福島第一原子力発電所 特定原子力施設に係る実施計画変更比較表（Ⅱ.2.5 汚染水処理設備等）

変更前	変更後	変更理由
<p>2.5 汚染水処理設備等 (中略)</p> <p>2.5.2 基本仕様 2.5.2.1 主要仕様 2.5.2.1.1 汚染水処理設備, 貯留設備 (タンク等) 及び関連設備 (移送配管, 移送ポンプ等)</p> <p>(中略)</p> <p>(46)多核種処理水貯槽^{※1,3} 合計容量 (公称) 1,122,301m³ (必要に応じて増設) 基 数 797基 (必要に応じて増設) 容量 (単基) 700m³, 1,000m³, 1,060m³, 1,140m³, 1,160m³, 1,200m³, 1,220m³, 1,235m³, 1,330m³, 1,356m³, 2,400m³, 2,900m³/基^{※2} 材 料 SS400, SM400A, SM400B, SM400C, SM490A, SM490C 板厚 (側板) 12mm (700m³, 1,000m³, 1,160m³, 1,200m³, 1,220m³, 1,235m³, 1,330m³, 1,356m³), 18.8mm (2,400m³), 15mm (1,000m³, 1,060m³, 1,140m³, 1,330m³, 2,900m³), 16mm (700m³)</p> <p>※1 公称容量であり, 運用上の容量は公称容量とは異なる。 ※2 運用上の容量は, 水位計 100%までの容量とする。 ※3 今後増設するタンク (J 6, K 1北, K 2, K 1南, H 1, J 7, J 4 (1,160m³), H 1東, J 8, K 3, J 9, K 4, H 2, H 4北, H 4南, G 1南, H 5, H 6 (I), B, B南, H 3, H 6 (II), G 6, G 1, G 4南エリア) は, 公称容量を運用水位上限とする。</p> <p>(中略)</p> <p>(60)Sr 処理水貯槽^{※1,3} 合計容量 (公称) 55,596m³ (必要に応じて増設) 基 数 50基 (必要に応じて増設) 容量 (単基) 1,057m³以上, 1,160m³以上, 1,200m³以上/基^{※2} 材 料 SS400, SM400A, SM400C 板厚 (側板) 15mm (1,057m³), 12mm (1,160m³), 12mm (1,200m³)</p> <p>※1 公称容量であり, 運用上の容量は公称容量とは異なる。 ※2 運用上の容量は, 水位計 100%までの容量とする。 ※3 今後増設するタンク (J 6, K 1北, K 2, K 1南, H 1, J 7, J 4 (1,160m³), H 1東, J 8

図2 雨水移送ラインの設置範囲図

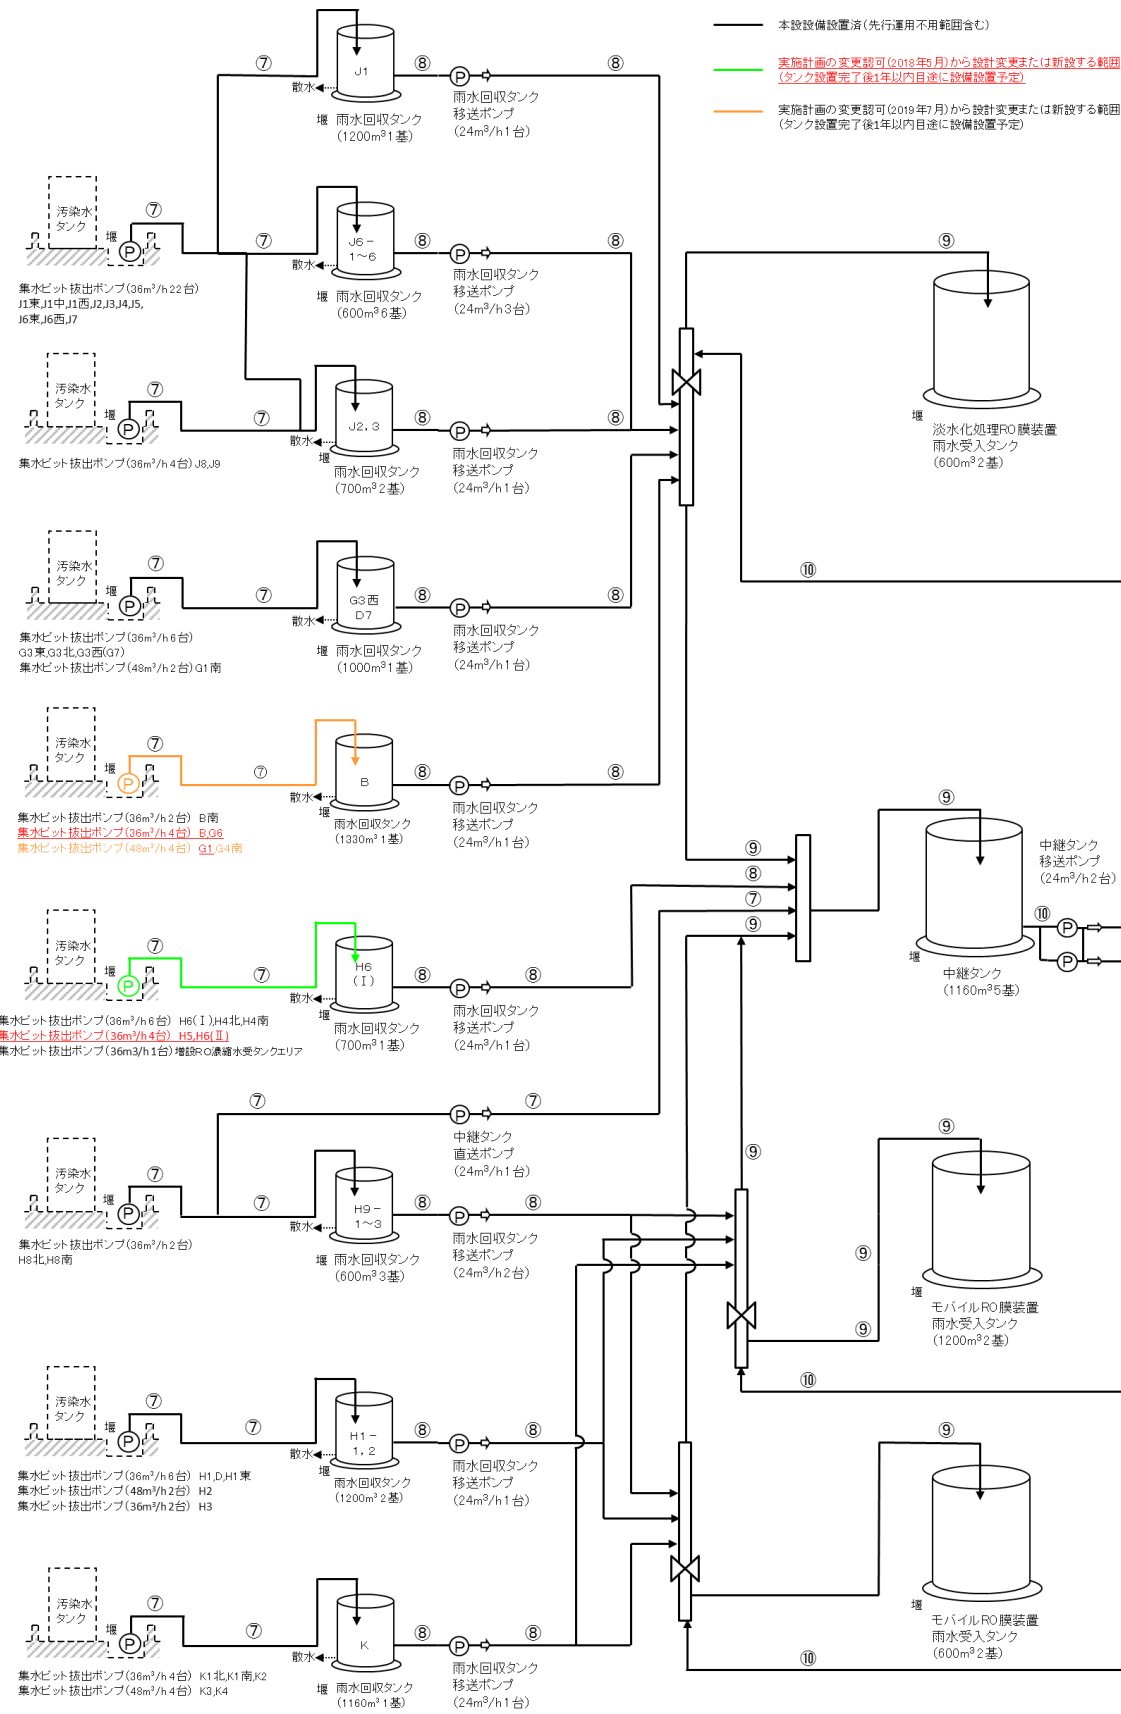
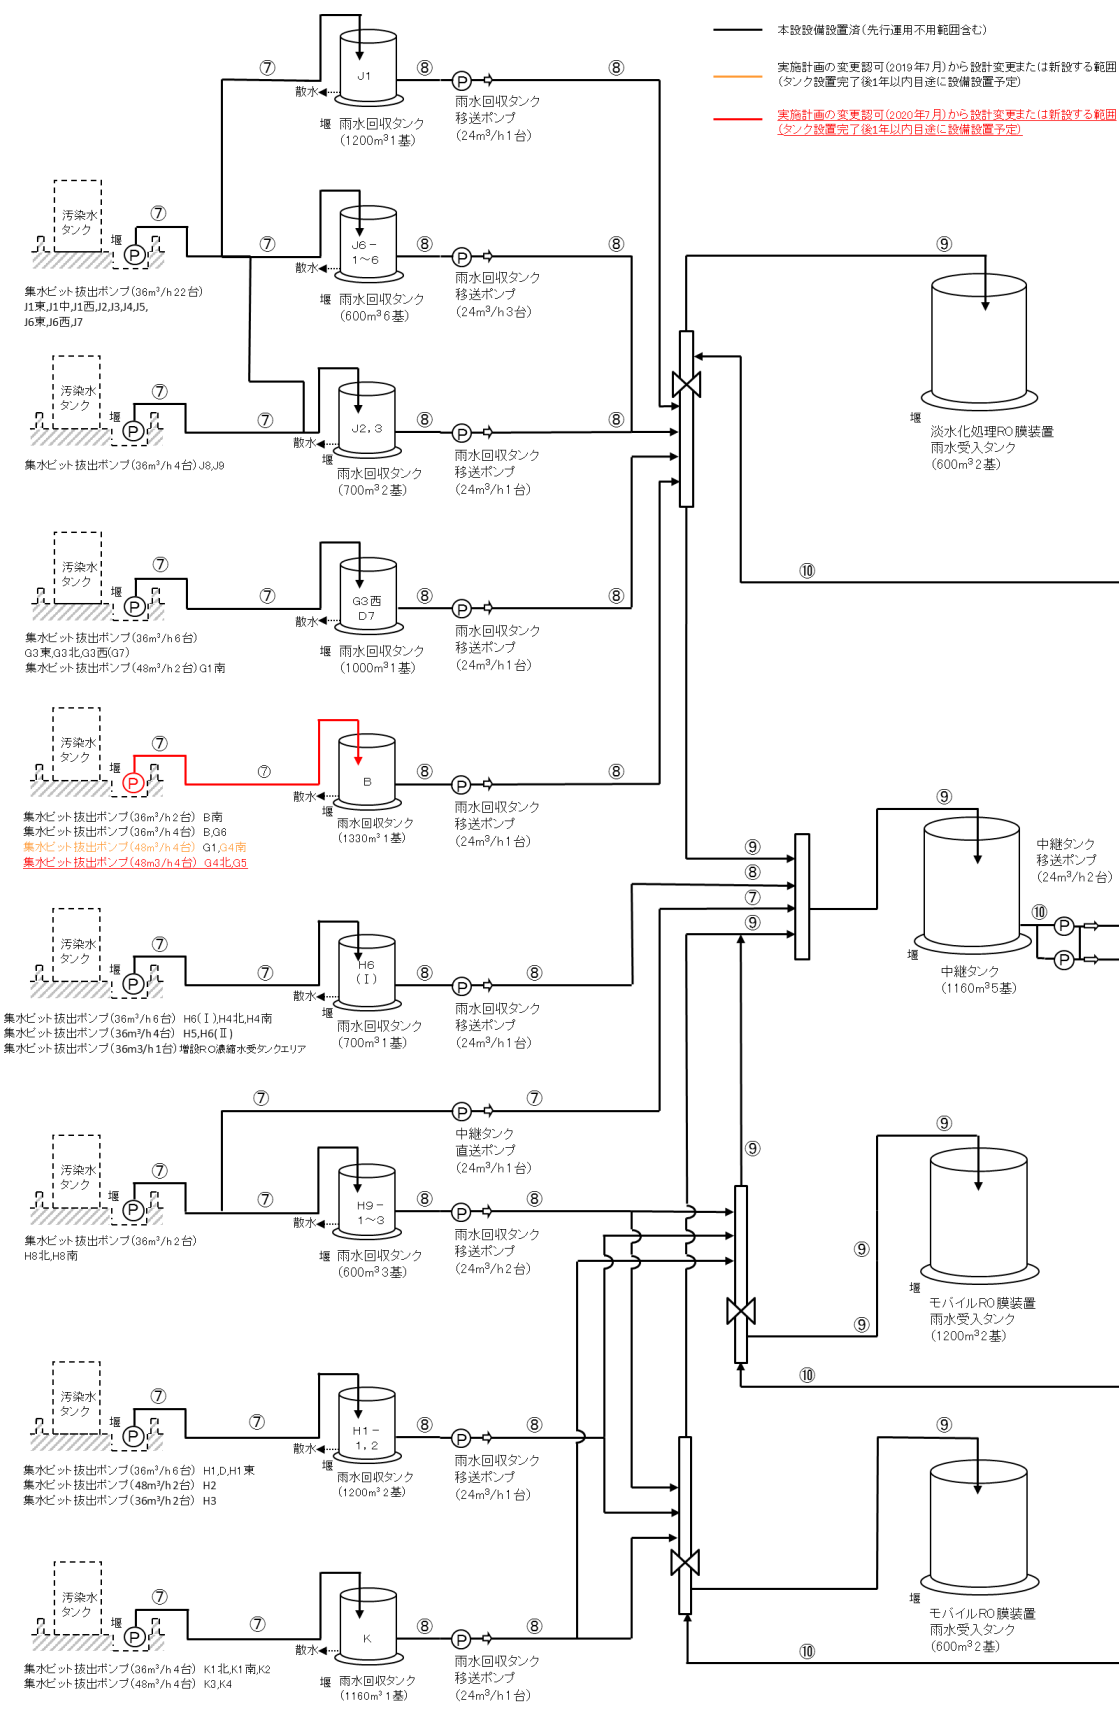
G4北, G5エリアへの設備新設及び使用前検査終了に伴う記載の変更、適正化
